# Notat

Projekt navn **Rørlægning af grøft langs Vejlands Allé**  
Projekt nr. **1100054009**  
Kunde **Vandlauget i Ørestad**  
Notat nr. **IL-5-05-128**  
Version **1**  
Til **Helle Bjerg Sørensen, Københavns Kommune**  
Fra **Frank Hallig, Rambøll**  
Kopi til **Pil Solhart, GFS**

## Vandlauget i Ørestad Kommenterer til ansøgning om rørlægning af Hovedgrøftet langs Vejlands Allé

**Figur 1** – Opmåling af grøfter ved indkørsel til Vandrehjemmet

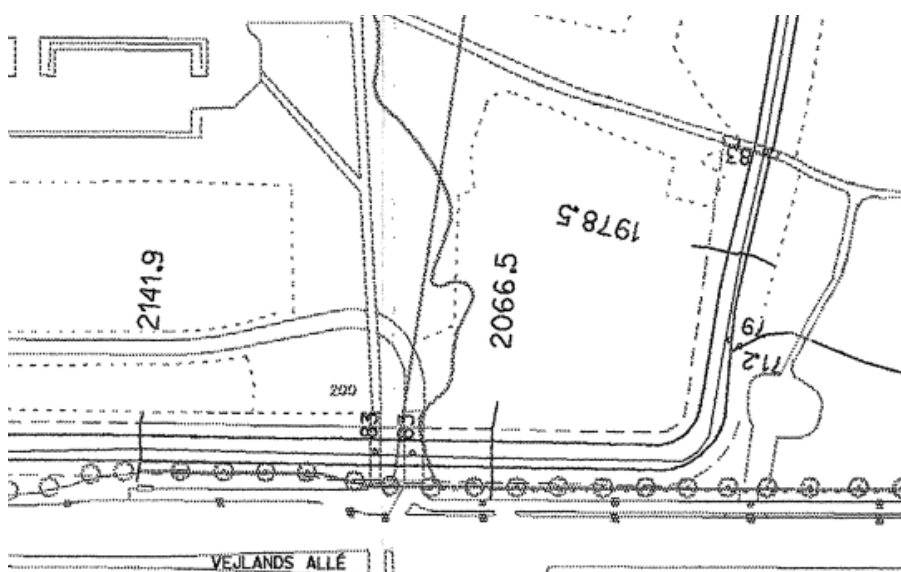
Som det fremgår af figur 1, var der ikke vejadgang til Vandrehjemmet fra Vejlands Allé, da opmålingen blev udført i maj 1999, men udelukkende en stibro og en cykelbro. Vandet i grøften flød således uhindret gennem grøften under de to broer.

Vejadgangen til Vandrehjemmet er jf. Vandlaugets arkiver etableret 2010 eller 2011. Det er i forbindelse med etablering af denne vejadgang, at grøften er blevet rørlagt på en strækning af ca. 30 m i en rørdimension på 600 mm.
